„Rekonstrukce výpravní budovy ŽST Praha - Radotín“

Vysvětlení, změny a doplnění zadávací dokumentace - Dodatek č. 6

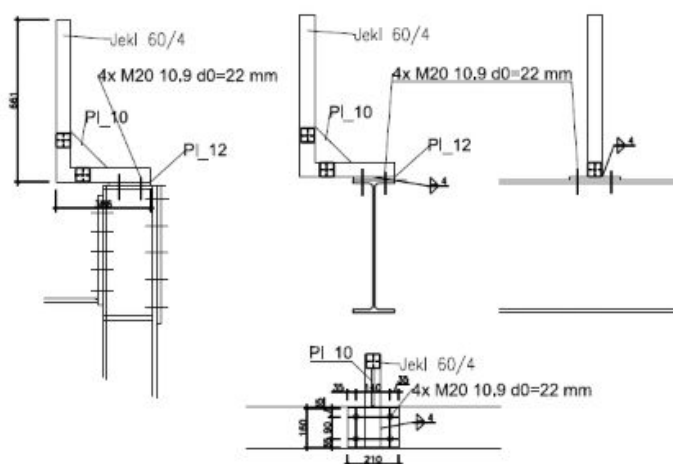
V poskytnuté zadávací dokumentaci v části 22-04-04-PDPS-ZD není specifikováno vnitřní bednění kalichových patek – přibližně 11m²

Žádáme zadavatele o upřesnění.

V soupisu prací část SO 25-71-01.1 ASŘ bylo upraveno množství u položek 19 a 20. Do výkazu výměr položek 19 a 20 byl přidán kalich.

Detail Atiky

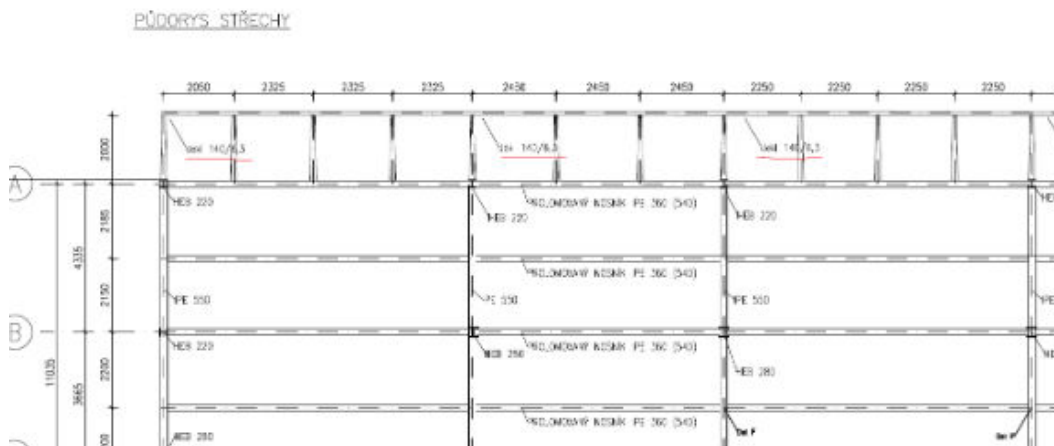
V poskytnuté zadávací dokumentaci v části 22-04-04-PDPS-ZD – v detailu atiky budovy obsahuje výpis prvků „jekl 60/4“ viz níže. Jedná se o výkres D2.2.102-2.105. Výkaz výměr neobsahuje tyto položky. Ani v žádném půdorysu není zaznačeno.

Žádáme zadavatele o upřesnění.

V soupisu prací část SO 25-71-01.1 ASŘ bylo upraveno množství u položky č. 31 (montážní) a byla přidána položka 212 pro materiál nosníku atiky.
